技 OSL21-009

## RP2BML20 仕様変更のご案内

RP2BML20 ステンレス製プラグ メートルねじ：M20×1.5

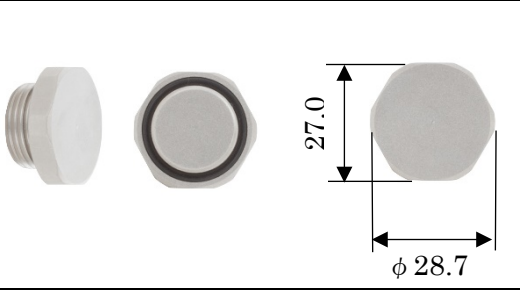
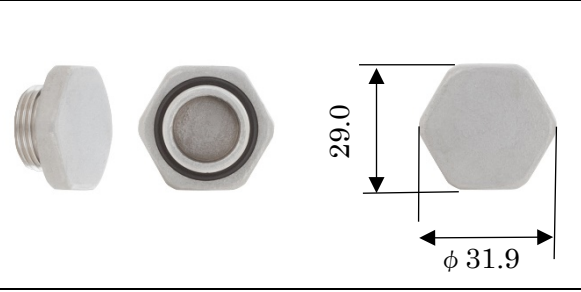
対象品番を、切削品からロストワックス（鋳物）品に切り替えます。

品番	RP2BML20【現】	RP2BML20N【新】
加工	切削品	ロストワックス（鋳物）品
形状		
寸法記載	総合カタログ Vol 26 版まで記載	総合カタログ Vol 27 版記載
出荷時期	2021年11月30日出荷分まで	2021年12月1日出荷分から

ロストワックス（鋳物）品は、ダイカスト製プラグ RP2OMZ20 と同じフランジ部寸法になります。

RP2BML20（切削品） → RP2BML20N（ロストワックス鋳物品）
